ECE/TRANS/WP.29/2007/31
5 April 2007

Предложение по поправкам серии 01 к Правилам № 64
(запасные колеса/шины для временного использования)

Представлено Рабочей группой по вопросам торможения и ходовой части (GRRF)

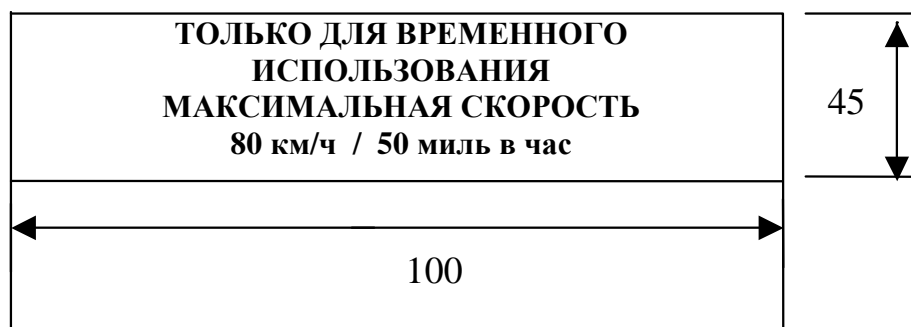
Пункт 5.1.4.1 изменить следующим образом (рисунок оставить без изменений):

"5.1.4.1 На наружной стороне колеса в заметном месте должен наноситься постоянный знак, предупреждающий о том, что максимальная скорость должна составлять 80 км/ч, в соответствии с приведенным ниже рисунком.

В случае транспортных средств, предназначенных для реализации в странах, где применяются единицы британской системы мер и весов, на наружной стороне колеса в заметном месте должен наноситься дополнительный постоянный предупредительный знак, идентичный описанному выше знаку, за исключением того, что вместо значения "80 км/ч" используется значение "50 миль в час".

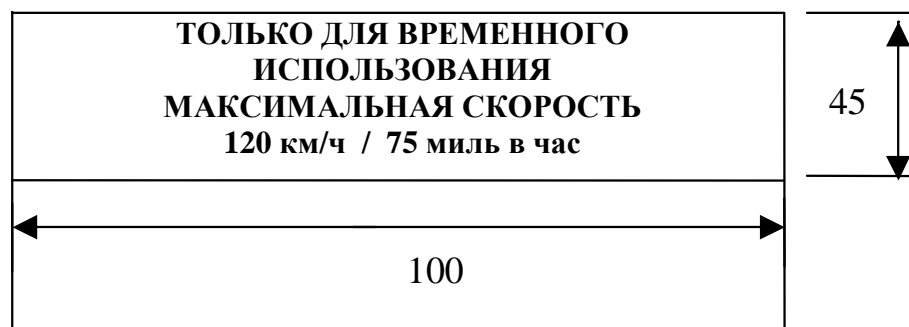
В противном случае в соответствии с приведенным ниже рисунком на наружной стороне колеса в заметном месте наносится единый предупредительный знак.

Высота заглавных букв должна составлять не менее 5 мм, а чисел "80" и "50" - по меньшей мере 20 мм, причем толщина каждой цифры должна быть не менее 3 мм. Высота строчных букв должна составлять не менее 5 мм. Весь текст должен быть помещен в рамку, причем его цвет должен контрастировать с цветом фона.

Требования настоящего пункта применяются только в отношении запасного колеса с надетой на него шиной для временного использования типов 1, 2 и 3, определения которых приведены в пунктах 2.10.1, 2.10.2 и 2.10.3".
